Title — Sujet : Réaménagement du poste de garde	
Remodeling of the guardhouse	
Solicitation No. — No. de l'invitation 21301-23-4113255	
Solicitation Amendment No. — No. de modification de l'invitation : 003	Date : 8 juillet 2022 July 8, 2022
GETS Reference No. — No. de Référence de SEAG PW-22-00997532	
Solicitation Closes — L'invitation prend fin at / à : 2 p.m. EDT – 14h (HAE) on / le : July 21, 2022 / 21 juillet 2022	
F.O.B. — F.A.B. Plant – Usine: Destination: X Other-Autre:	
Address Enquiries to — Soumettre toutes questions à: Karine Clément Agente régionale, Services des Contrats & Gestion du Matériel Contracting & Materiel Services karine.clement@csc-scc.gc.ca	
Telephone No. – No de téléphone: 514-235-8177	Fax No. – No de télécopieur : 450-664-6626
Destination of Services : Destination des services : Service correctionnel du Canada Établissement Drummond 2025, boulevard Jean-de-Brébeuf Drummondville (Québec) J2B 7Z6

Le présent addenda # 003 est pour répondre aux questions posées par des soumissionnaires.

This addendum # 003 is to answer questions posed by bidders.

ADDENDUM No. 2
Issue Date: July 6, 2022

Photo du «Tray», accessible par la passerelle de surveillance.

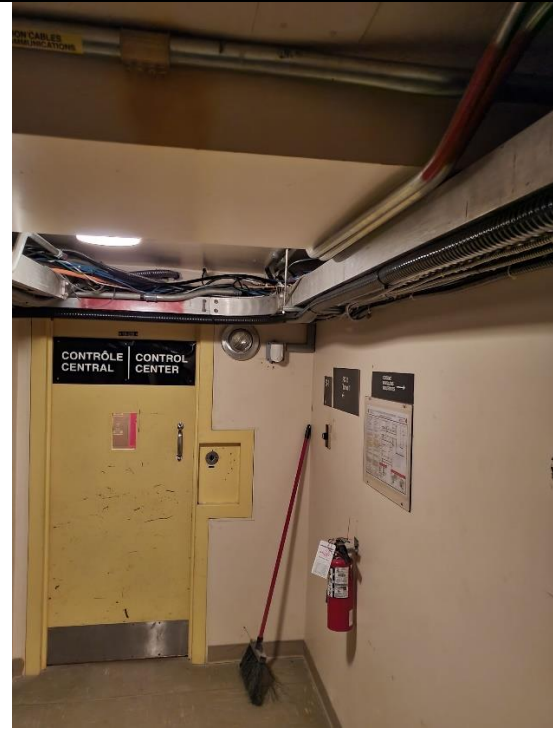
Question 2: *Où est la salle de télécom pour savoir où il faut amener les conduits et le fils (et quel est le chemin à parcourir)?*

Réponse: Il ne sera pas nécessaire de faire des conduits dans le plafond mais seulement à la sortie du plafond et pour se rendre aux prises.

Il y a environ 61 m de «TRAY» existant donc environ 114 m de filage d'un bout à l'autre.

Fournir et installer un conduit de 400 mm de long entre le «TRAY» et le plafond suspendu et d'une boîte de jonction de 400 x 400 x 150 mm dans le plafond de du poste de garde pour y faire la distribution.

De plus, fournir et installer deux fils informatiques et deux fils téléphoniques de secours en même temps sur une longueur d'environ 152 m. Les fils téléphoniques seront blanc de catégorie 6e et les fils de réseau informatique devront être bleu de catégorie 6e .

Conduits existant à l'endroit où il est possible de percé la cloison et avoir accès au plafond suspendu du département de la visite.

Photo of the "Tray", accessible by the surveillance walkway.

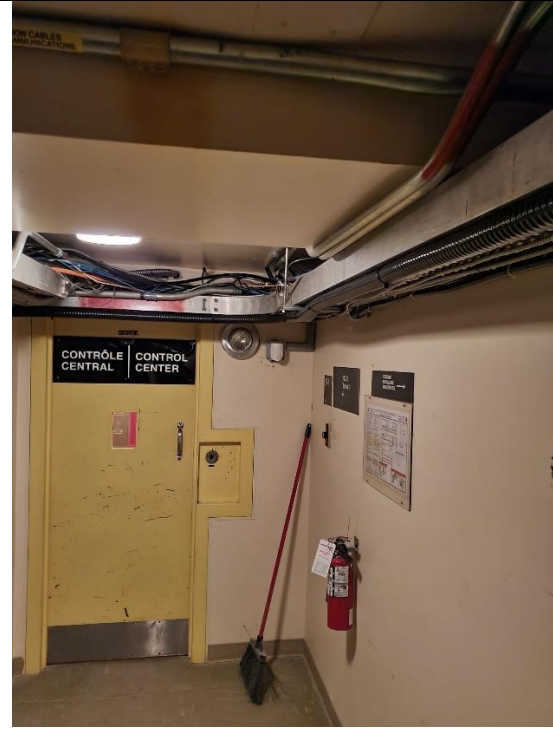
Question 2: *Where is the telecom room to know where to take the conduits and wire (and how far to go)?*

Answer: It will not be necessary to make conduits in the ceiling but only at the exit of the ceiling and to go to the plugs.

There is approximately 61 m of existing TRAY, so approximately 114 m of wiring from one end to the other.
Supply and install a 400 mm long conduit between the TRAY and the suspended ceiling and a 400 x 400 x 150 mm junction box in the ceiling of the guardhouse for distribution.

In addition, supply and install two computer wires and two emergency telephone wires at the same time for a length of approximately 152 m. The telephone wires shall be white category 6e and the computer network wires shall be blue category 6e.

Existing ducts where it is possible to pierce the partition and have access to the suspended ceiling of the visiting department.
